DIAGNOSTIC TECHNIQUE D'ACCESSIBILITE

Parc Longchamp

**Boulevard du Jardin Zoologique
13004 Marseille**

VERSION DU : 27/10/2016

Obstacle critique n° **C3**

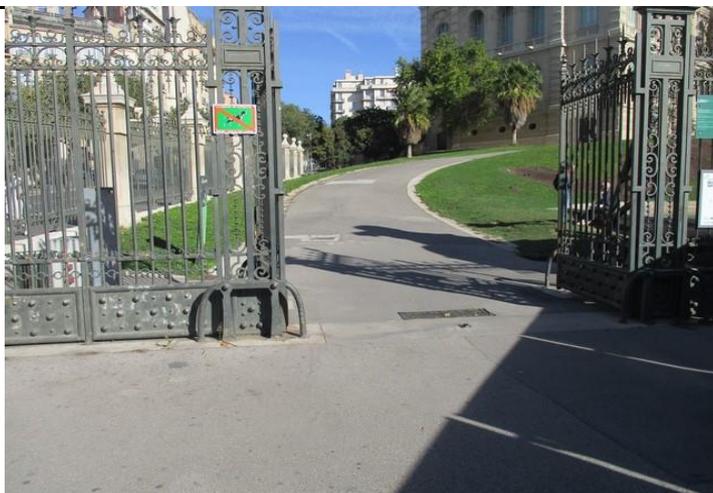
Pente du cheminement supérieure à 6%

La topographie ne permet pas la mise en accessibilité en autonomie.

Baliser pour passer par l'entrée adaptée côté musée des beaux arts.

**Fonction Parc Partie 3
CHEX (CHEMINEMENT EXTERIEUR) - Passerelle**

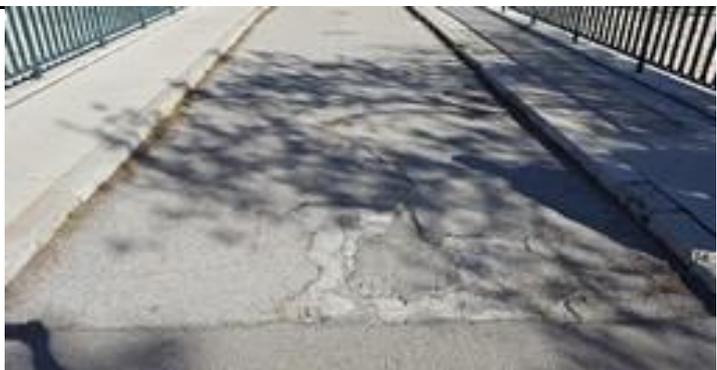
Présence d'obstacles dans le cheminement
